Pliego de Absolución de Consultas

LPN N° 001-2020-INIA-PNIA-BID

Servicio de Implementación del Centro de Datos Principal (CDP) en la Sede Central

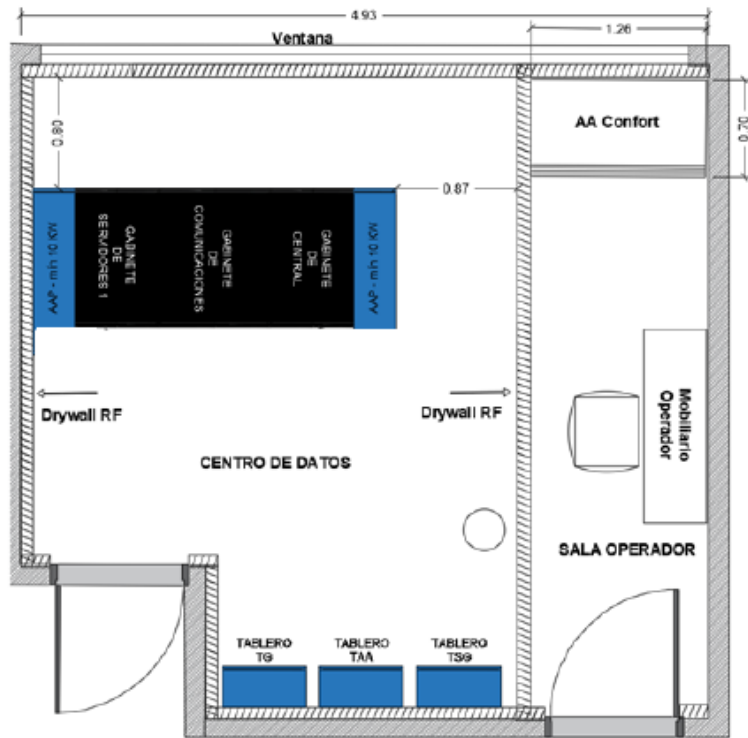
Se hace notar que indica puerta microperforada, Y luego en la página 103 y 104 se indica:

- Gabinete de Servidores:

Se deberá considerar dos (02) gabinetes de servidores con las siguientes especificaciones técnicas:

-
- Puerta frontal con vidrio de seguridad con resistencia a vandalismo, apertura de mínimo 150°. Debe incluir empuñadura de cinc fundido a presión y cierre de seguridad con llave, 4 puntos de agarre en el cierre para máxima resistencia.

En este punto se indica que la puerta frontal debe ser de vidrio. Favor confirmar que se aceptarán o bien gabinetes con puertas microperforadas o con vidrio y de acuerdo a esto se utilizará equipos de aire acondicionado de precisión del tipo InRow o InRack(autocontenido).

Se precisa que los gabinetes serán con puertas microperforadas.

Ver Enmienda N° 2.

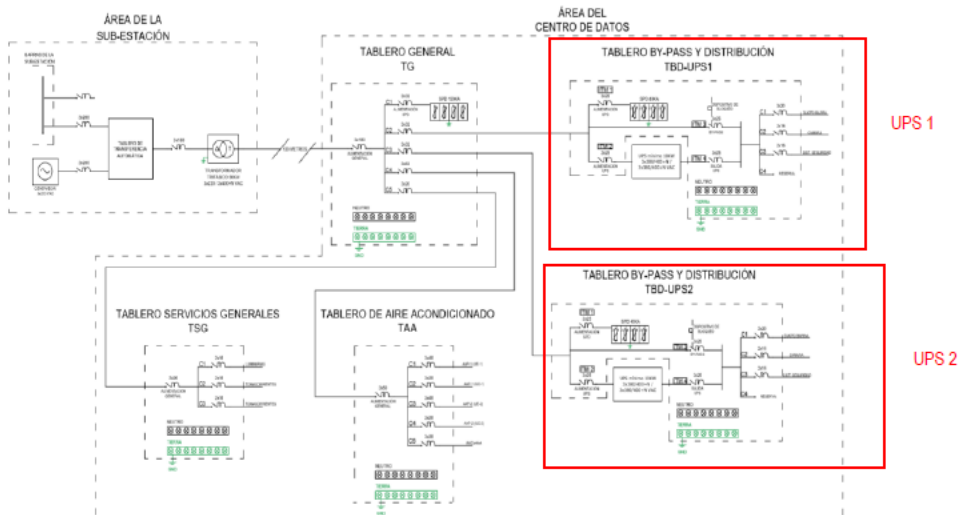
En la página 75, sobre el sistema UPS se solicita:

- 01 UPS de capacidad mínima de 10KW rackeable modular vertical en configuración N+1 con capacidad de crecimiento a un UPS (o módulo UPS) adicional como mínimo incluido banco de baterías para una autonomía mínima de 20 minutos a plena carga para el Sistema de UPS.

Y dentro del diseño del centro de datos presentado en la página 142 no se muestra la ubicación de dicho UPS.

Favor confirmar en que ubicación se instalará el equipo UPS modular descrito.

En la sección 3.3.2 SISTEMA DE ENERGÍA ELÉCTRICA, DESCRIPCIÓN DE LA SOLUCIÓN describe "... El sistema de UPS deberá de permitir el cambio de baterías sin la necesidad de apagado de los UPS y este deberá ser instalado en la parte inferior del gabinete".
